# Индивидуальный жилой дом по адресу: МО, Одинцовский район, с. Успенское

## Аудит проекта вентиляции и кондиционирования

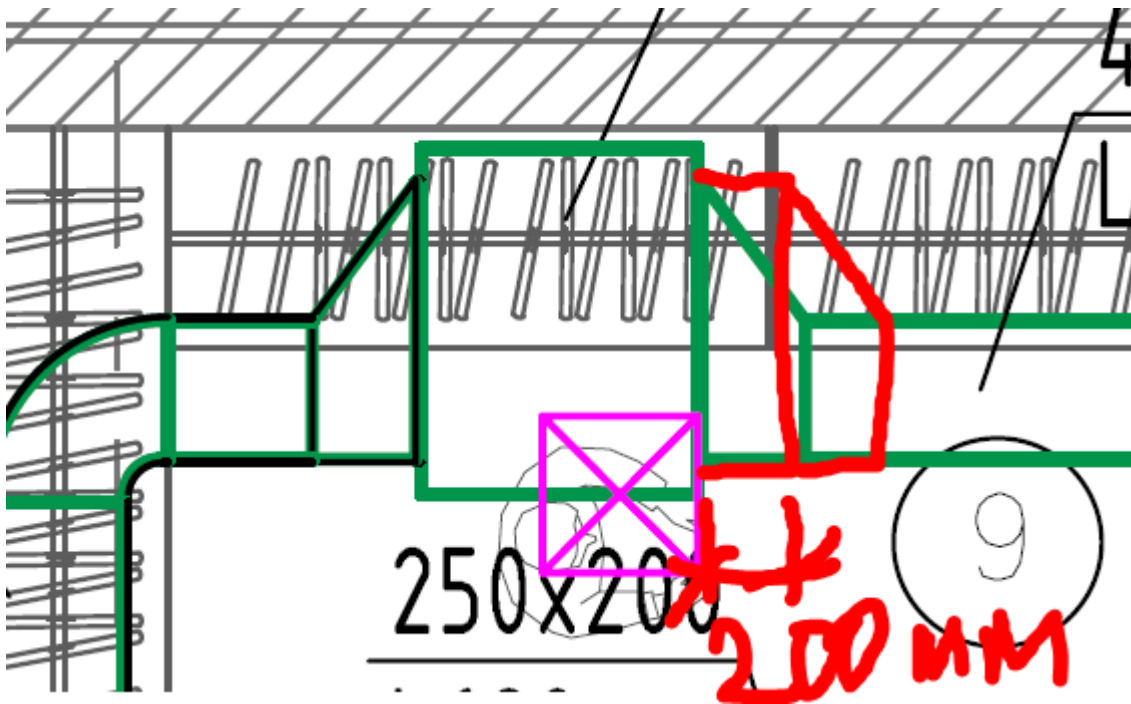
### 4. Не выполнена вентиляция со следующих помещений:

1 этаж: котельная (пом. 3), кладовая (пом. 6), тамбур (пом. 14)

2 этаж: гардеробная (пом. 18), холл (пом. 19)

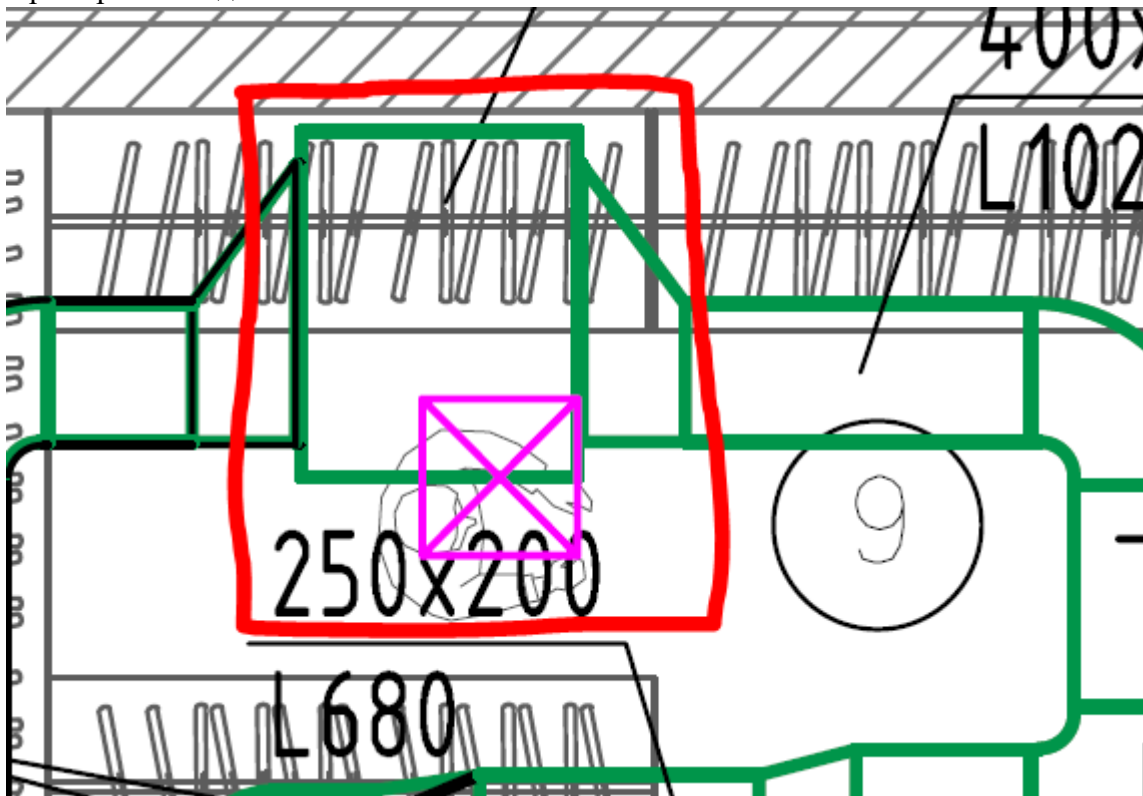
8. Заложены на каналные кондиционеры не достаточные по размеру, а где вообще не заложены, люки для обслуживания. Из практики уже понятно, что люк 500x500 да еще и находящийся под кондиционером, как видно на предыдущей картинке, вообще не дает возможность его обслужить. Необходимо закладывать люк как минимум 700x700, а лучше всего большой под весь кондиционер. Кондиционер — это оборудование, которое тоже ломается и при отсутствии люка большого придется разбирать потолок.

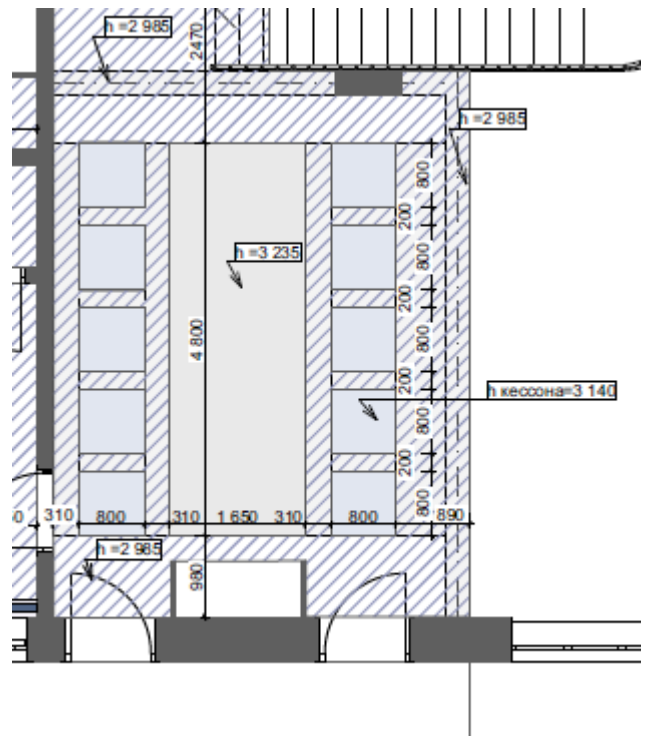
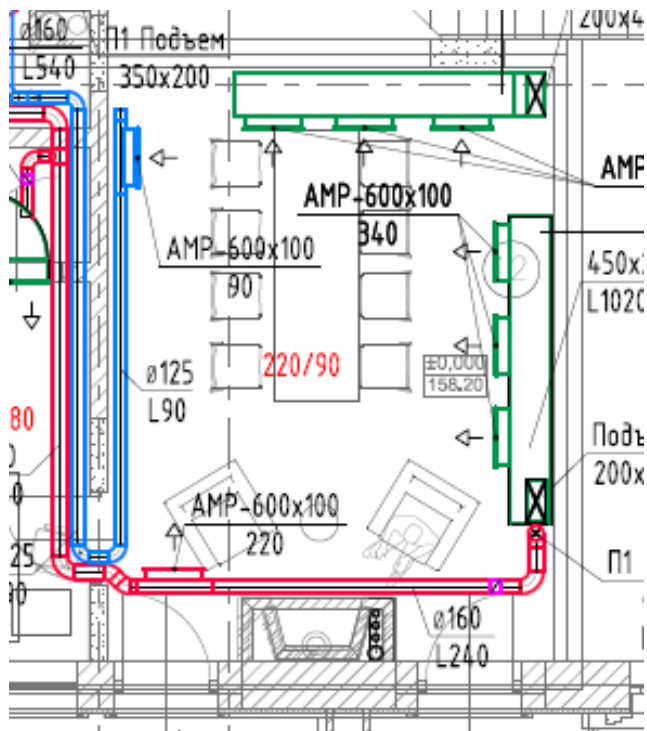
11. В гостевой на 1 этаже необходимо переделать вентиляцию и кондиционирование с учетом потолков по дизайну.

И еще один вопрос к этому же месту, в проекте ВиК заложены обычные решетки вентиляционные они точно подойдут по дизайну?

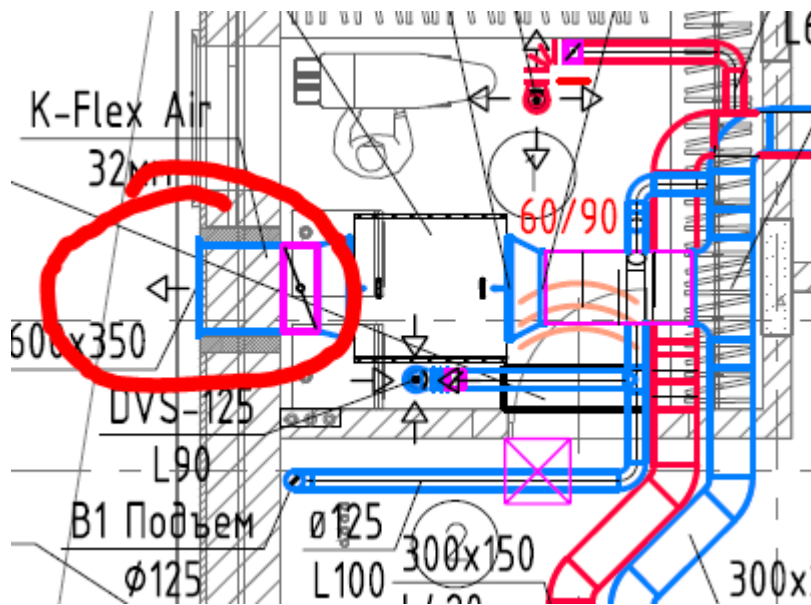
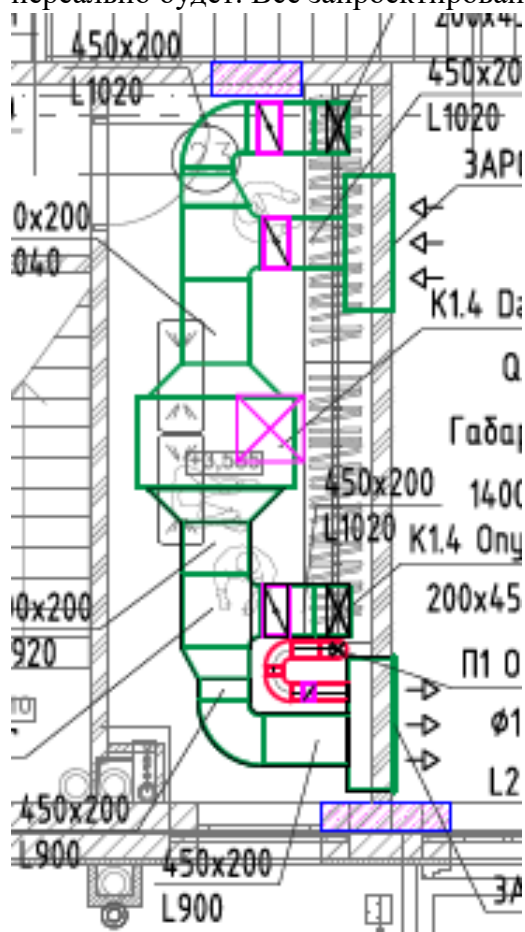
12. Выброс общеобменной вытяжки выполнен на фасад слева по плану. Сверху на мансарде по этой стене есть окна. Летом при открытых окнах будет запас от вентиляции залетать в окна.

По хорошему надо было вытяжку вывести на кровлю.

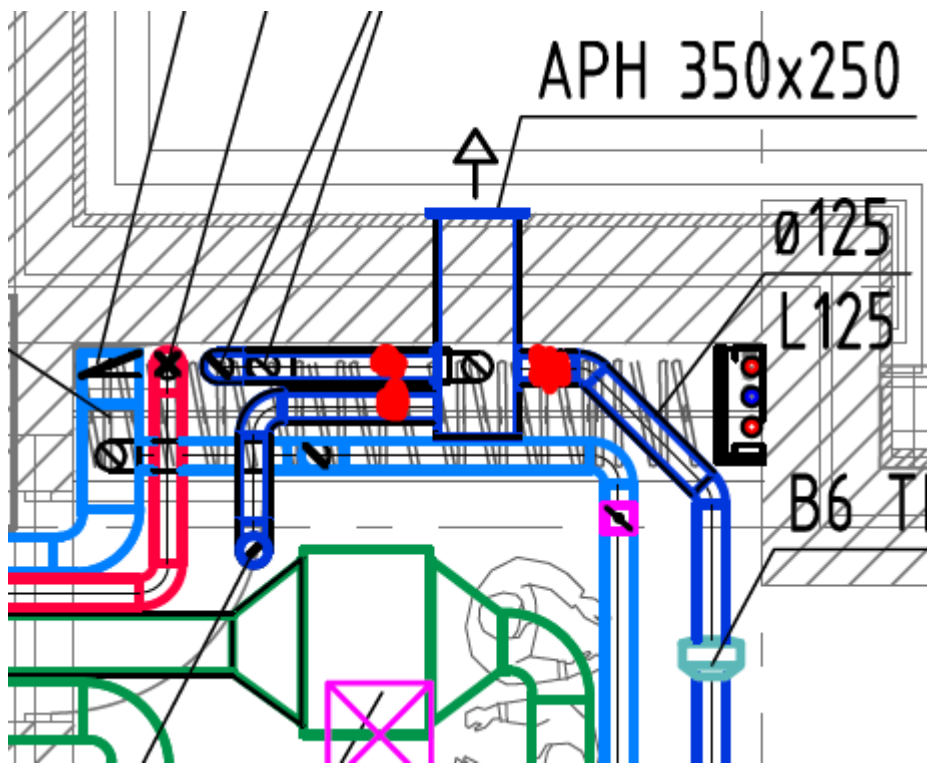
13. В гардеробной (пом. 18) на 2 этаже кондиционер сложно будет смонтировать, а обслуживать нереально будет. Все запроектировано в притык

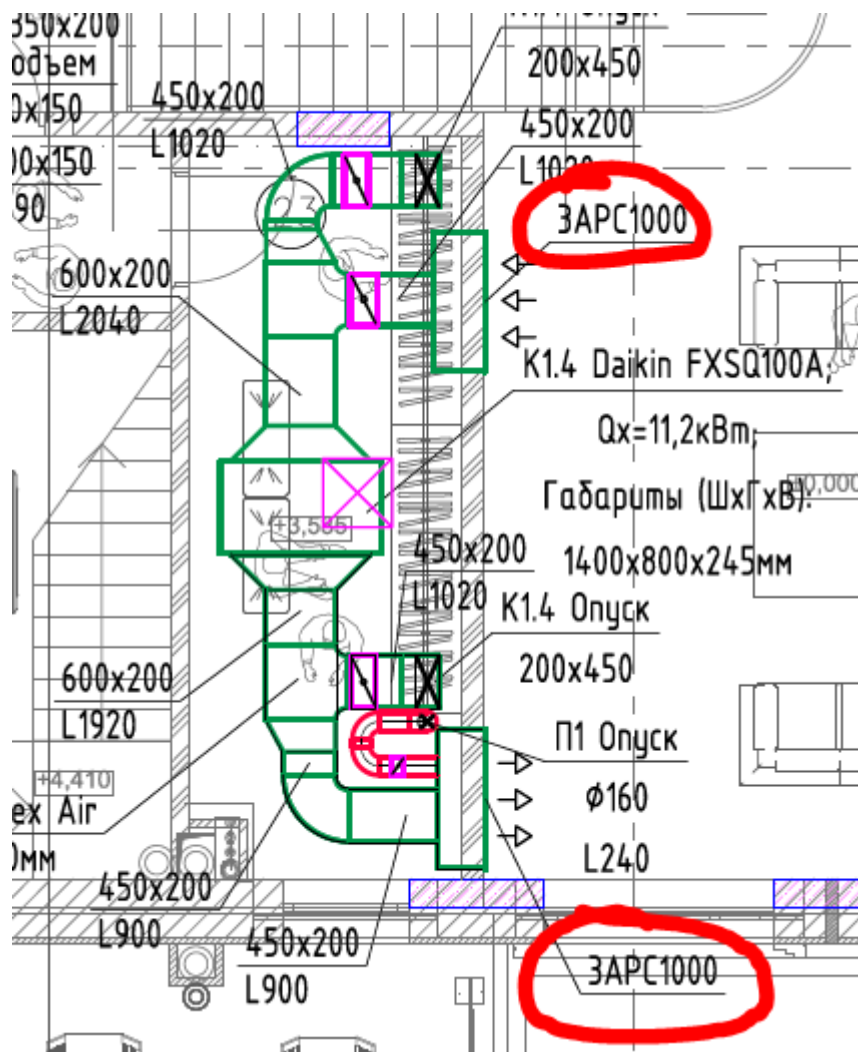
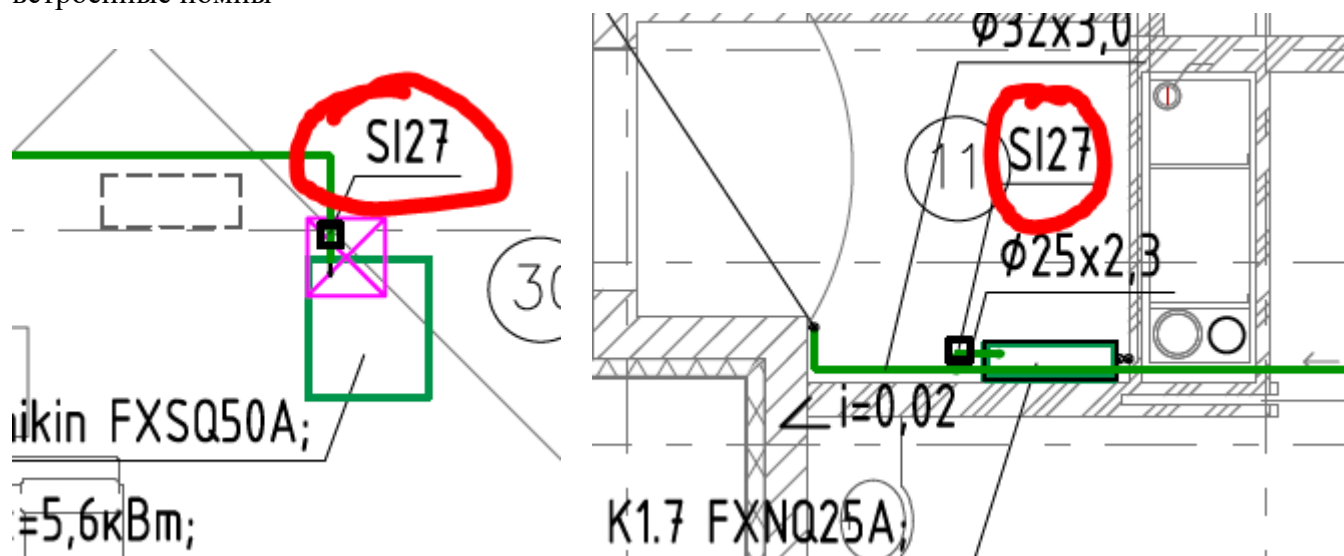
18. Вот в этом месте решетки на кондиционеры даже не вооруженным взглядом подобраны не верно, нужно чтобы они были 3-х щелевые 2,5 м или 4-х щелевые 2,0 м, но ни как 1 м
